**AVIS RELATIF À LA PROTECTION
CONTRE LES EVENTUELS EFFETS NOCIFS ET NUISANCES
PROVOQUÉS PAR LES RAYONNEMENTS NON IONISANTS
GÉNÉRÉS PAR DES ANTENNES ÉMETTRICES STATIONNAIRES**

Commune : ANDENNE - Exploitant : TELENET GROUP

Référence exploitant : NR1089B

Rapport n° 810 / 2025

Figure 1 : Vue en plan des lieux de séjour et des points de contrôle

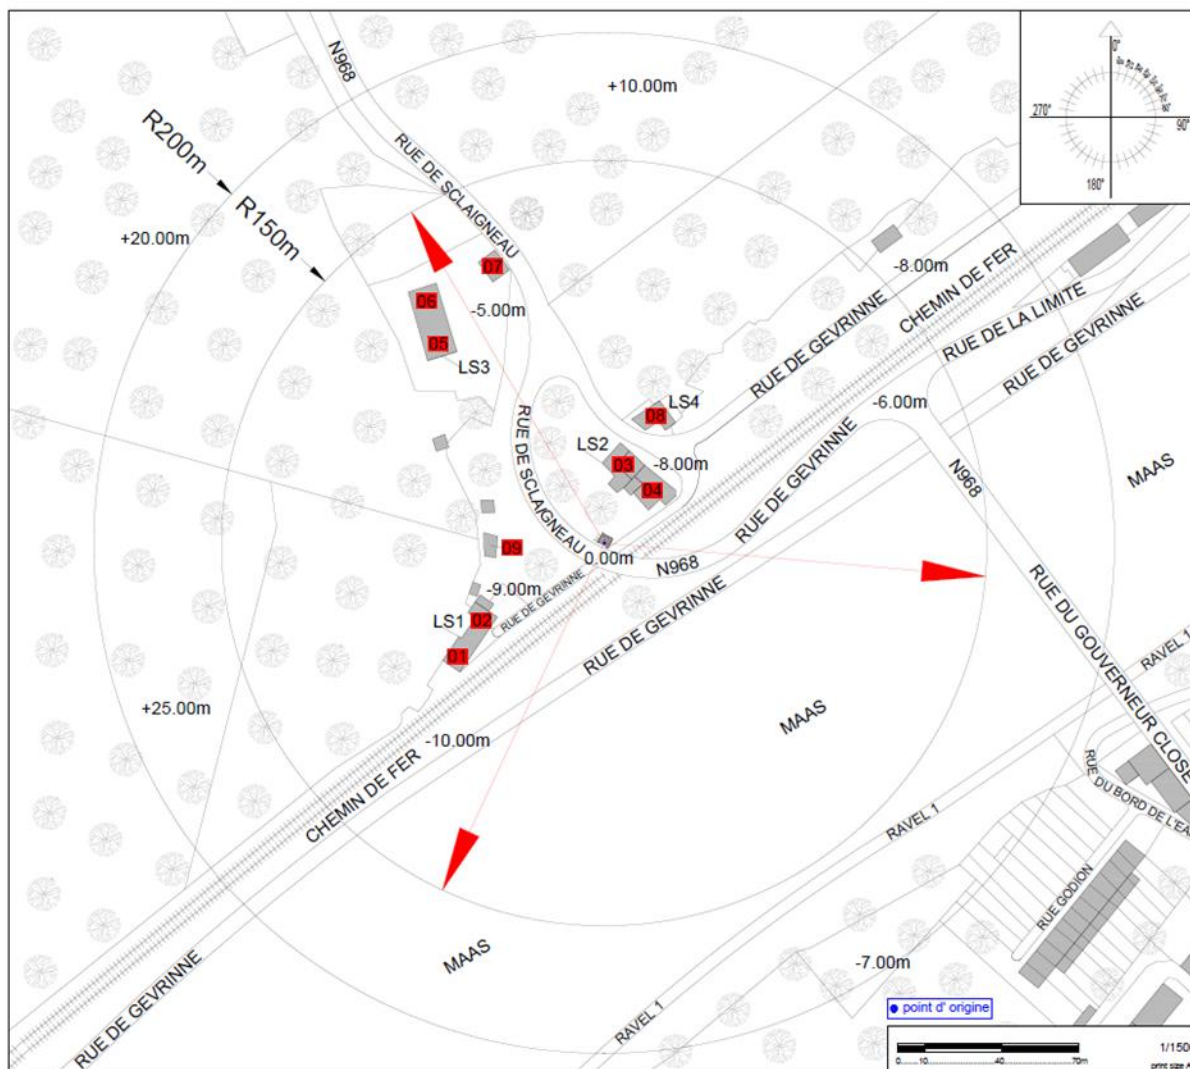
Les fréquences d'émission, la puissance rayonnée par chacune des antennes et leur gain permettent de déterminer le rayon de la zone à analyser. Tout dépassement de la limite par installation est exclu en dehors de cette zone. Le tableau 2 reprend les 35 LS² pour lesquels l'indice d'exposition est le plus élevé. Les différentes colonnes indiquent :

- le numéro du point de contrôle repris sur un des plans de la figure 1;
- le numéro du LS dans lequel se trouve le point de contrôle de la 1^{ère} colonne ;
- l'atténuation d'obstacle prise en compte pour le calcul de l'indice d'exposition dans le LS ;
- le résultat du calcul de l'indice d'exposition.

N° point de contrôle	LS	Atténuation (dB)	Indice d'exposition relatif à la limite par installation IE_i
5	LS3	3,0	0,361
7	LS3	3,0	0,281
6	LS3	3,0	0,277
1	LS1	3,0	0,274
2	LS1	3,0	0,041
4	LS2	3,0	0,038
3	LS2	3,0	0,037
8	LS4	3,0	0,027
9	LS1	3,0	0,011

En ce qui concerne les antennes de l'installation mentionnées dans le tableau 1, la distance maximale à laquelle la limite pourrait être atteinte, à l'extérieur, est égale à 90,7 m. S'il n'y a pas de LS à une distance inférieure, les antennes respectent forcément la limite d'immission.

Dans le cas des LS situés à l'intérieur des bâtiments, une atténuation d'obstacle est prise en compte et il en résulte que la distance maximale à laquelle la limite pourrait être atteinte se réduit à 64,4 m.

Figure 2 : Vue en plan des installations d'antennes dans un rayon de 300 mètres autour de l'installation faisant l'objet de la demande d'avis

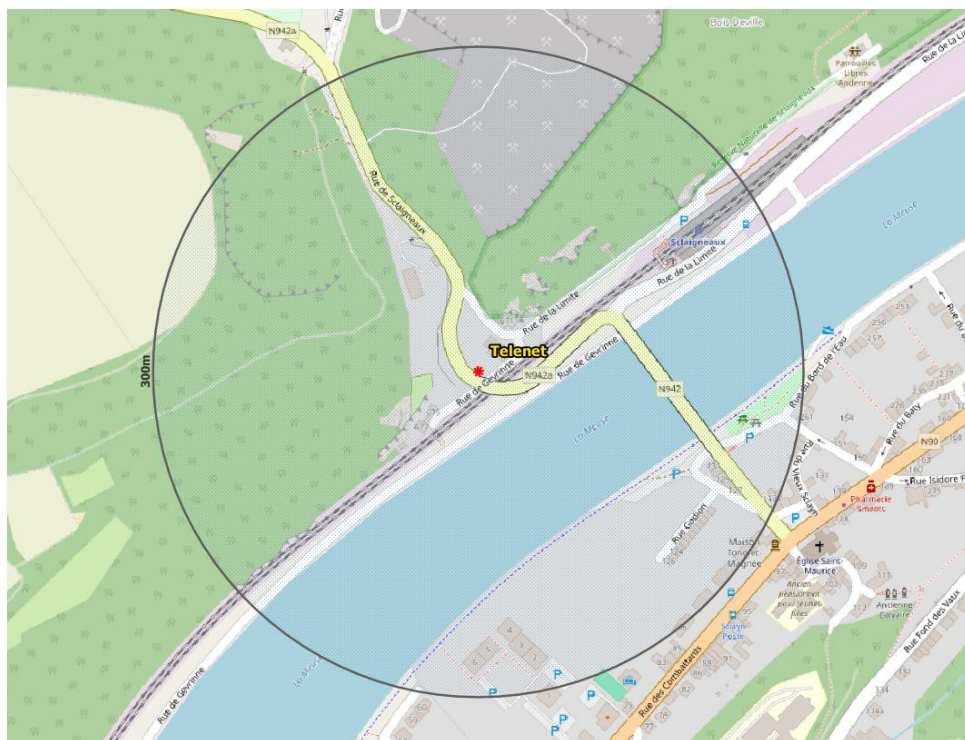
Le plan en projection verticale de la figure 2 indique la localisation des installations d'antennes émettrices stationnaires visées par le décret et situées dans un rayon de 300 mètres autour de l'installation référencée dans le paragraphe 2 et localisée au centre du cercle. Les données de localisation de ces antennes et les avis correspondant sont accessibles via le cadastre en ligne des antennes émettrices stationnaires⁸. Les installations prises en compte dans l'évaluation du respect de la limite cumulative sont les installations d'antennes émettrices déclarées en service par l'exploitant à la date du présent avis, à l'exception de l'installation référencée dans le paragraphe 2 et éventuellement d'autres installations ayant fait l'objet d'une demande d'avis à la même date et qui sont situées à l'intérieur de la zone de 300 mètres de rayon.

- a) il y a au plus 4 installations d'antennes émettrices stationnaires présentes dans la zone d'évaluation de 300 mètres de rayon représentée dans la figure 2, y inclus l'installation référencée dans le paragraphe 2 : la limite cumulative définie à l'article 4, §2 du décret est nécessairement respectée dans les lieux de séjour à l'intérieur de la zone d'évaluation de 300 mètres de rayon ;

- b) il y a exactement 5 installations d'antennes émettrices stationnaires présentes dans la zone d'évaluation de 300 mètres de rayon représentée dans la figure 2, y inclus l'installation référencée dans le paragraphe 2 et il existe, pour 3 ou 4 de ces installations, un avis attestant le respect de la limite abrogée de 3 V/m : la limite cumulative définie à l'article 4, §2 du décret est nécessairement respectée dans les lieux de séjour à l'intérieur de la zone d'évaluation de 300 mètres de rayon ;

- c) dans tous les autres cas, il a été vérifié que la limite cumulative définie à l'article 4, §2 du décret n'est pas dépassée dans les lieux de séjour sur base du nombre d'installations localisées dans la zone d'évaluation de 300 mètres de rayon représentée dans la figure 2, de leur localisation ainsi que des données inscrites dans la figure 1 et au paragraphe 4 du présent avis et dans les avis attestant le respect de la limite par installation ou de la limite abrogée de 3 V/m relatifs aux autres installations reprises dans la figure 2.

Compte tenu des considérations ci-dessus, il apparaît que l'intensité du rayonnement électromagnétique généré, dans les lieux de séjour situés dans un rayon de 300 mètres autour de l'installation référencée dans le paragraphe 2, par l'ensemble des antennes émettrices stationnaires de l'ensemble des exploitants du même site d'antennes émettrices stationnaires respecte la limite fixée à l'article 4, § 2 du décret.
